Anlage 3

Detailplan Rankhilfe

16/06/23	APA	BBN	CLO	1:5
Datum:	Bearbeiter:	Geprüft:	Freigegeben:	Skala:
Inhalt: Laterne - Kletterhilfe für Gerusstkletterpflanzen	Zahlnummer	N	AN	
	CLH317	-	01	
GOTTLIEB PALUDAN ARCHITECTS				922/955

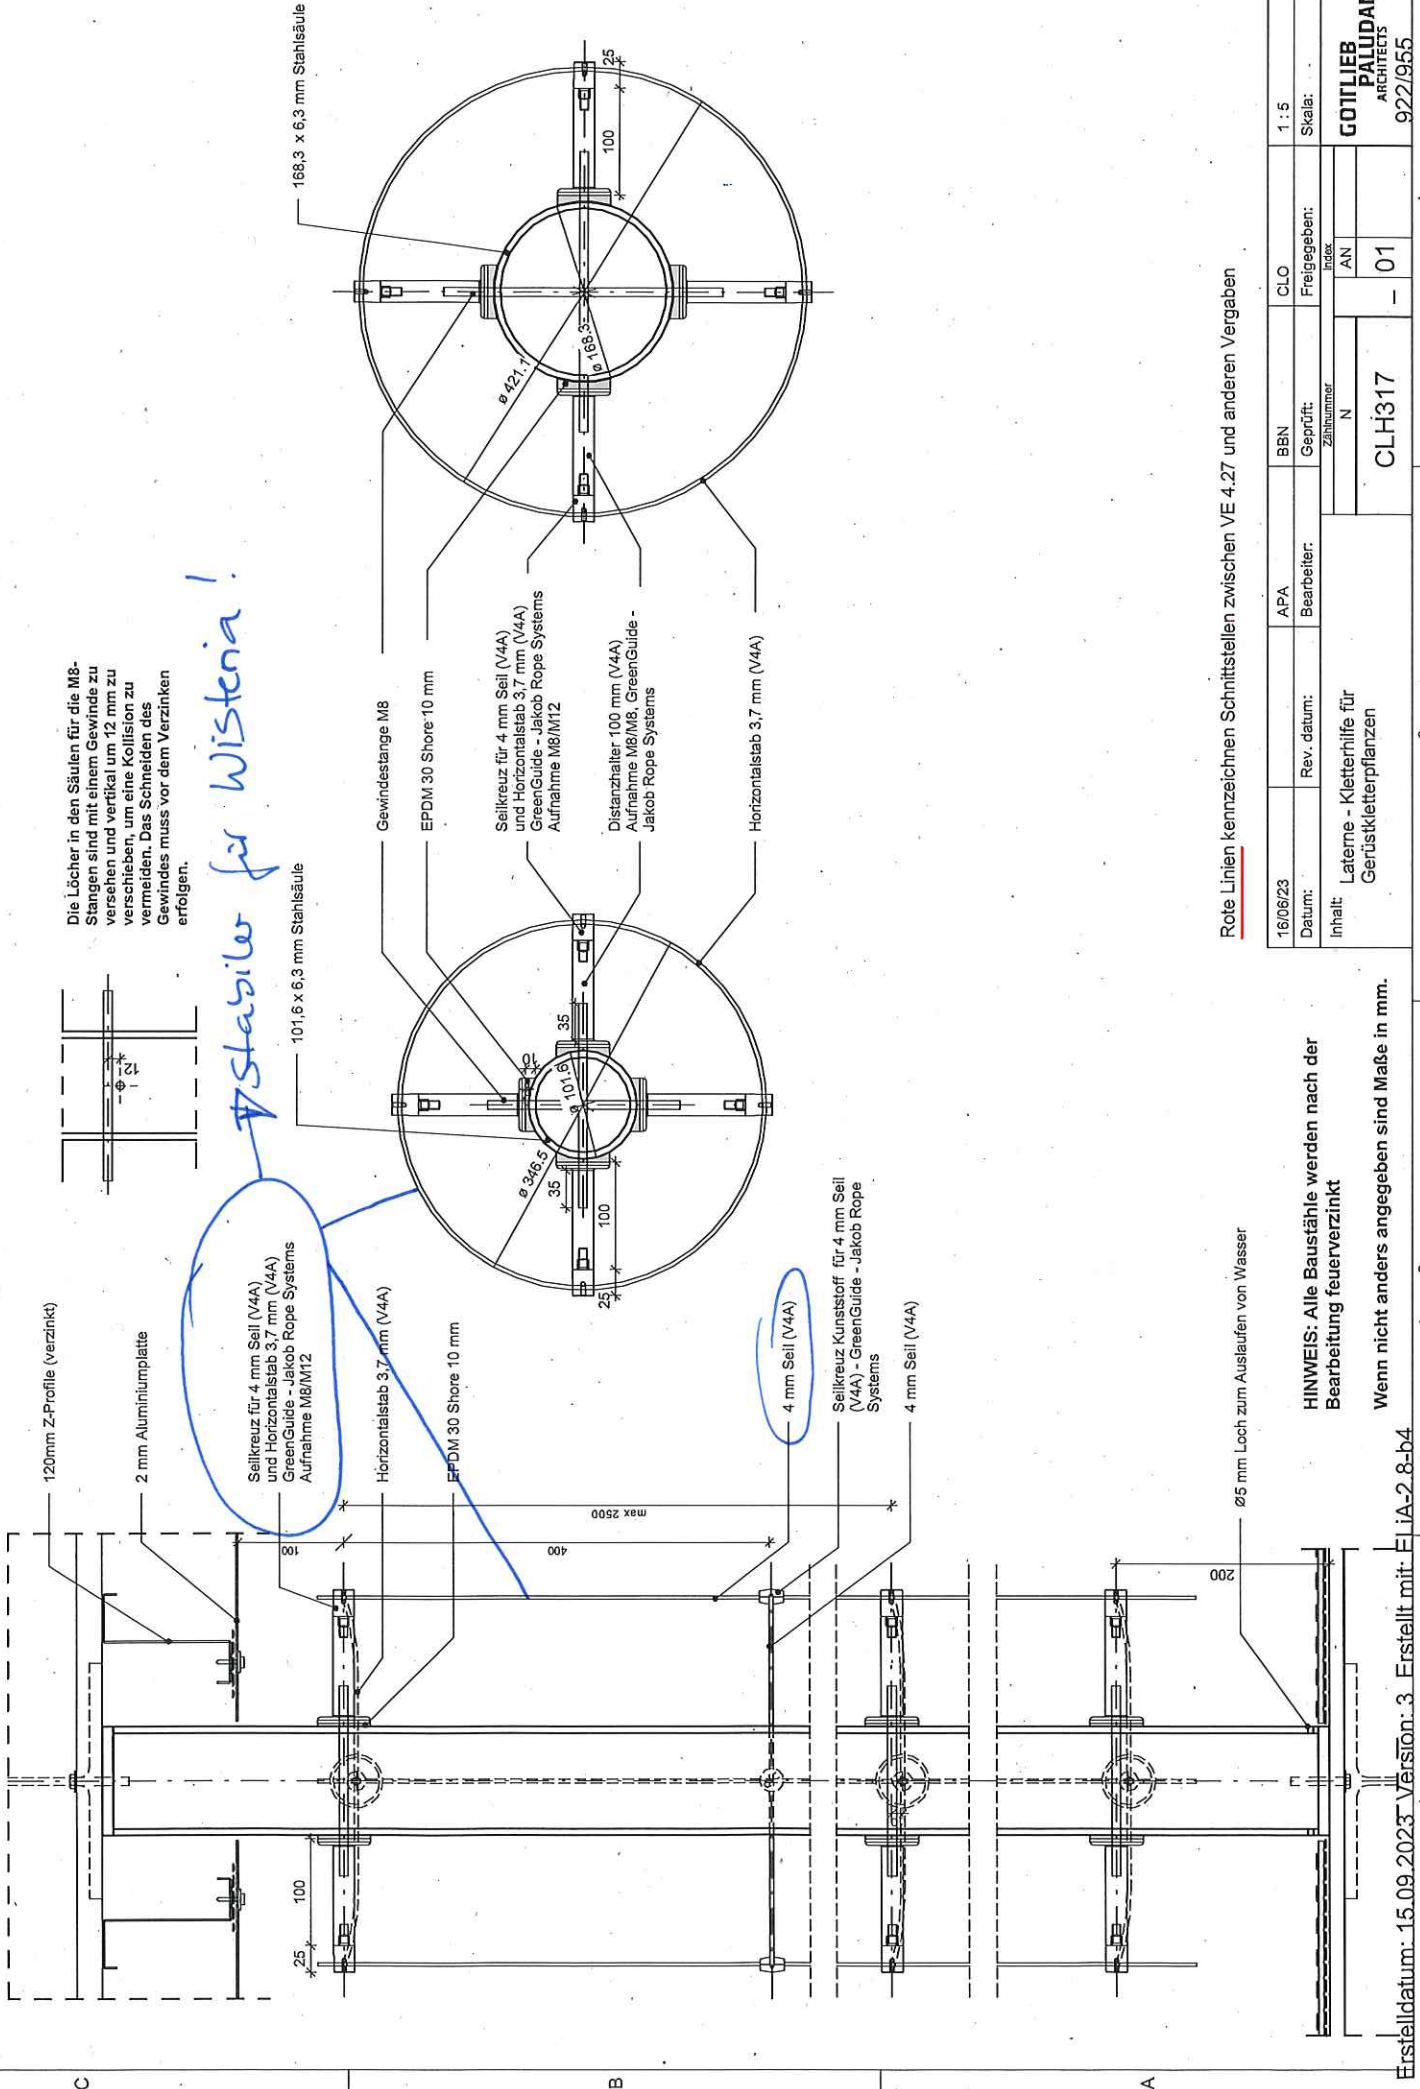
Die Löcher in den Säulen für die M8-Stangen sind mit einem Gewinde zu versehen und vertikal um 12 mm zu verschieben, um eine Kollision zu vermeiden. Das Schneiden des Gewindes muss vor dem Verzinken erfolgen.

Stabiler für Wisteria!
